改善箇所説明図

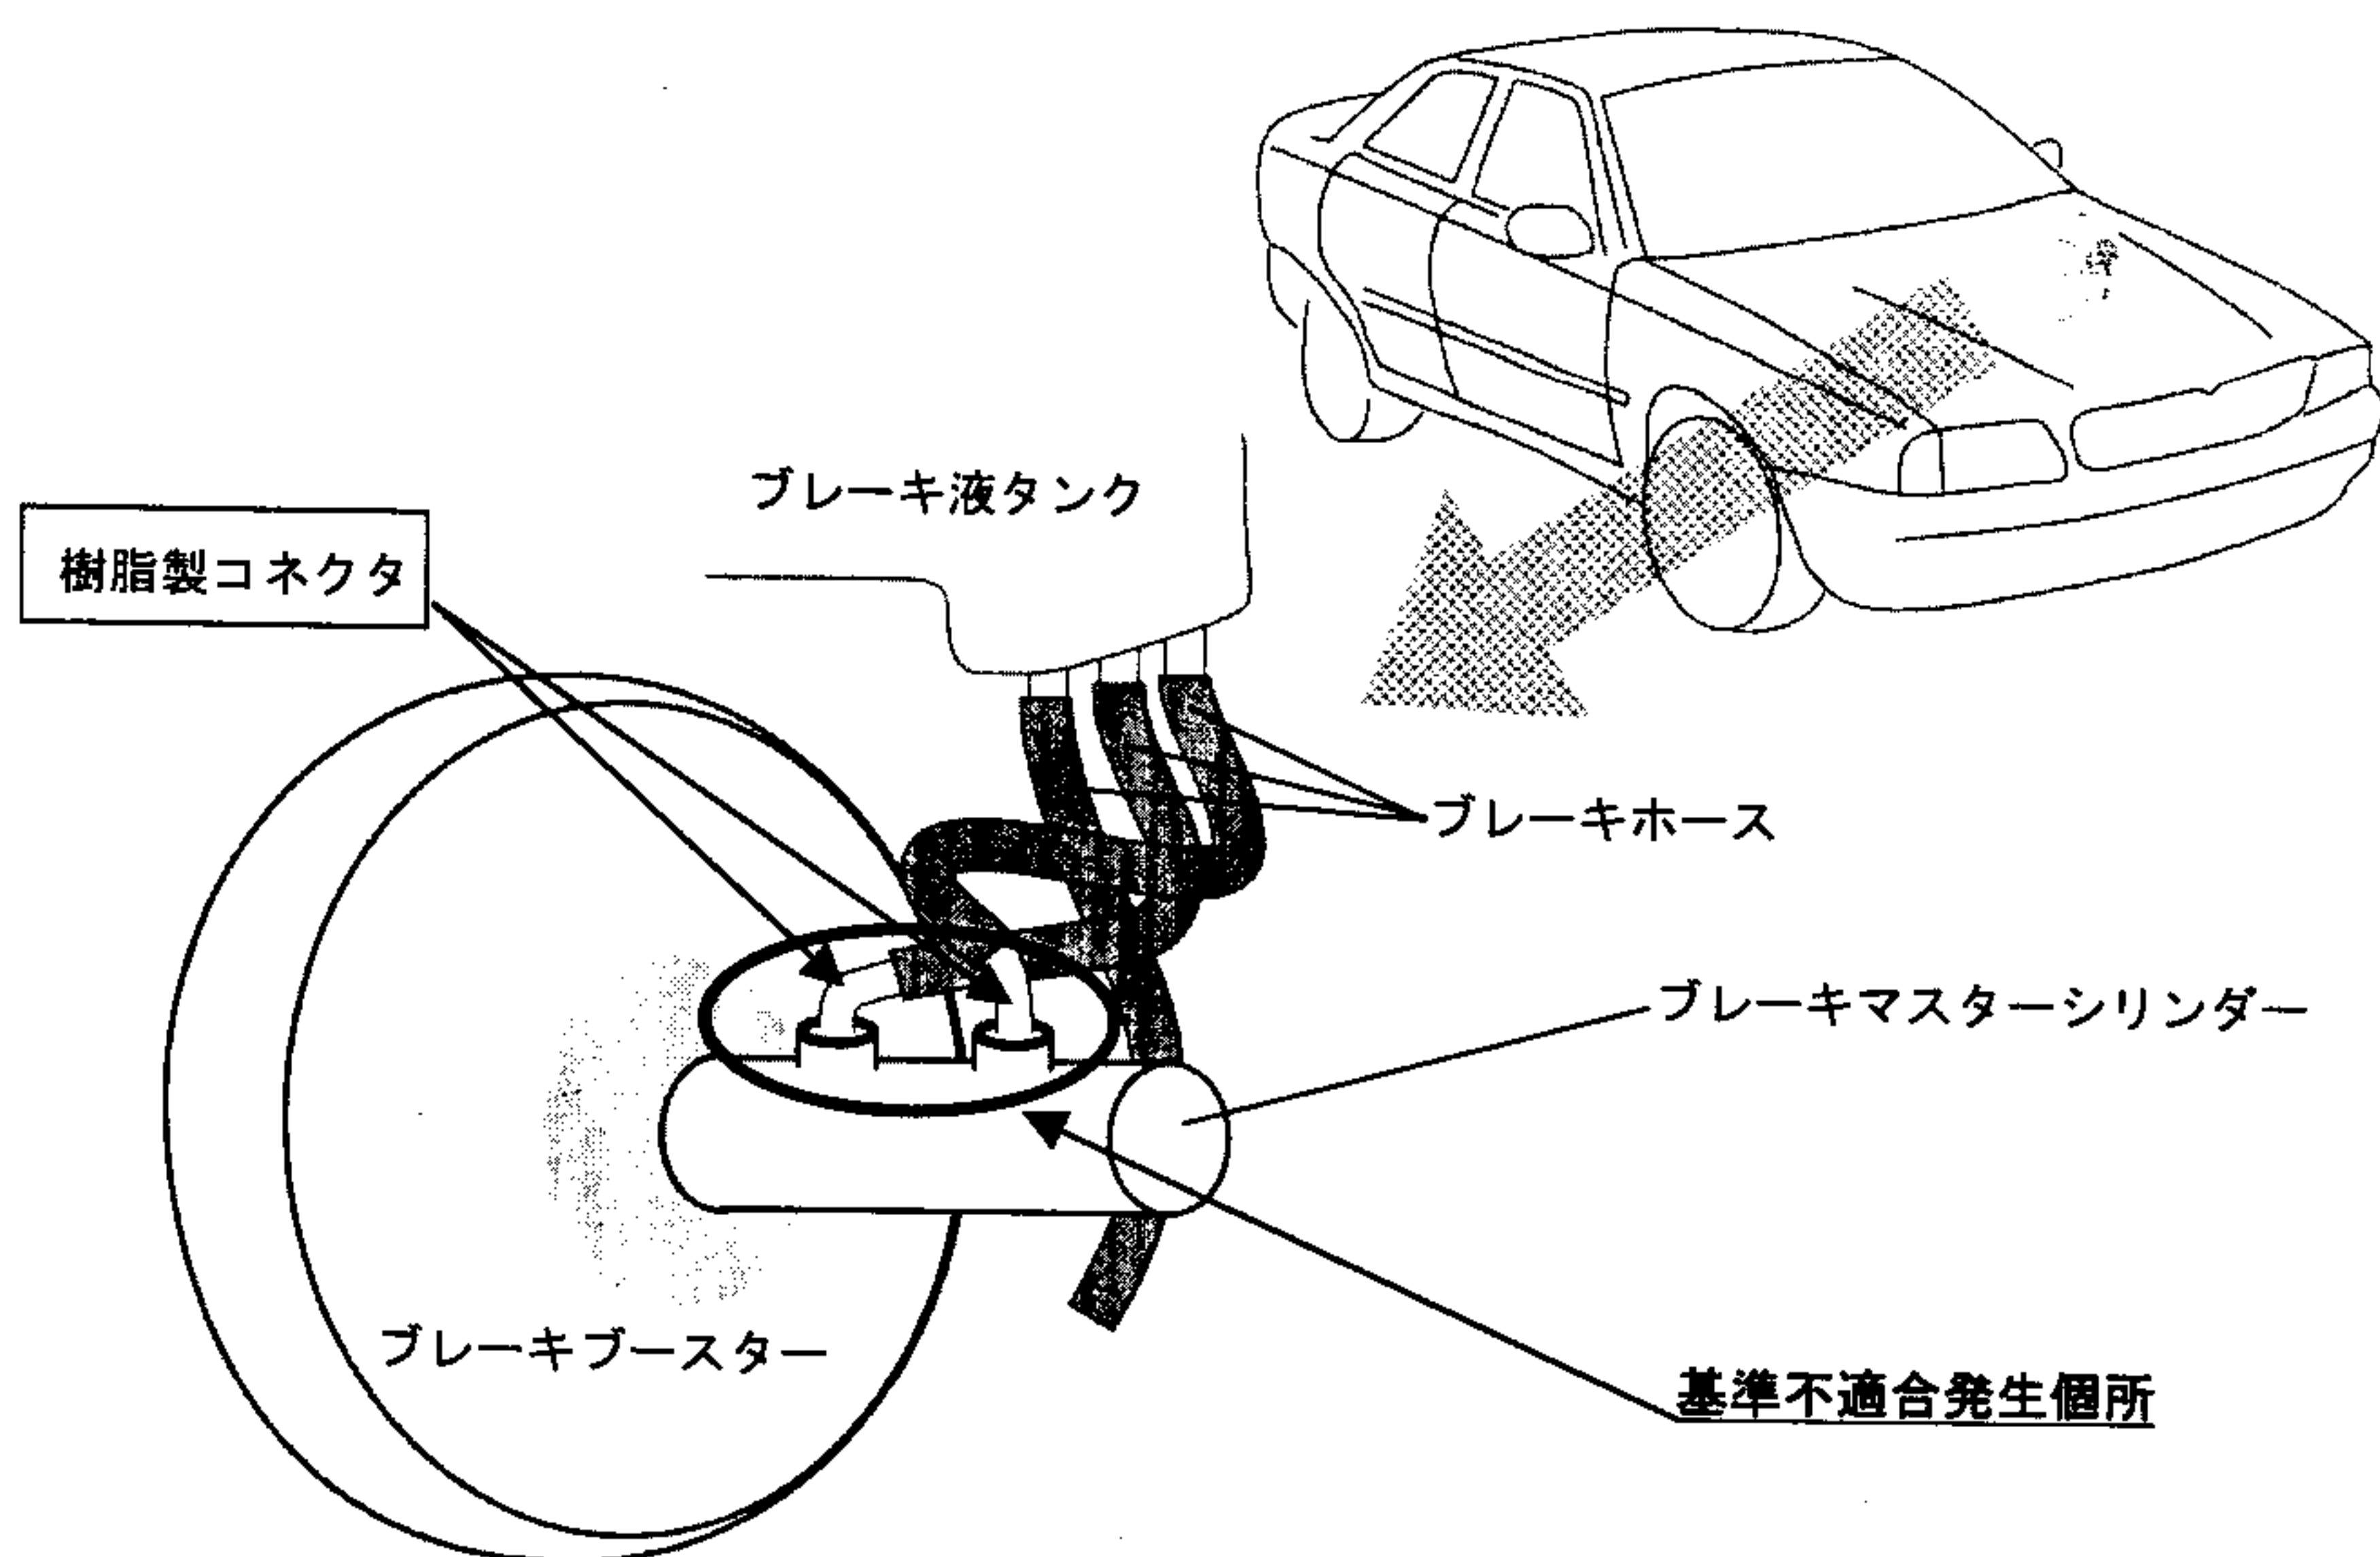
基準不適合箇所

制動装置のマスターシリンダーにおいて、リザーバータンク間のホースを接続するコネクタの強度が不適切な為、そのままの状態で使用を続けると、当該コネクタに亀裂が発生し、最悪の場合、ブレーキ液が漏れて制動力が低下するおそれがある。

改善の内容

全車両、当該コネクタを対策品と交換する。
